Nota van inspraak en wettelijk vooroverleg

Voorontwerpbestemmingsplan "Herziening Den Eng, Veen"

Het gaat om een bestemmingsplan dat het mogelijk maakt om maximaal 73 woningen te kunnen bouwen in het gebied Den Eng Zuid te Veen.

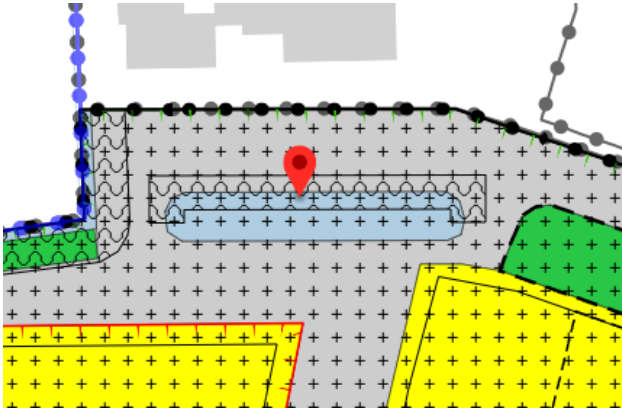
<p>7. Inpraakreactie: Inspreker 7</p>	
<p>Ontvangstdatum: 8 juni 2023</p>	
<p>Inhoud reactie</p>	<p>Beantwoording gemeente</p>
<p>Het voorontwerpbestemmingsplan maakt niet duidelijk of en op welke wijze rekening wordt gehouden met de planologische mogelijkheden op het perceel van cliënten. Volgens de geldende beheersverordening "Altena" geldt op de locatie Grotestraat 54 het bestemmingsplan "Veen, 1^e herziening" zijn op de locatie een bedrijf en kwekerij toegestaan.</p>	<div data-bbox="890 1198 1394 1691" data-label="Image"> </div> <p>Op grond van de staat van bedrijfsactiviteiten geldt voor een groothandel in bloemen en planten of een tuincentrum een richtafstand van 30meter op basis van geluid. Omdat sprake is van een gemengd gebied mag deze richtafstand met één trede naar beneden worden bijgesteld waardoor de richtafstand 10 meter bedraagt. De ontwikkeling van Den Eng blijft op voldoende afstand, (circa 40 meter) waardoor de</p>

<p>planologische mogelijkheden op het perceel geborgd blijven.</p> <p>Inspraakreactie leidt niet tot aanpassing van het voorontwerpbestemmingsplan.</p>
--	--
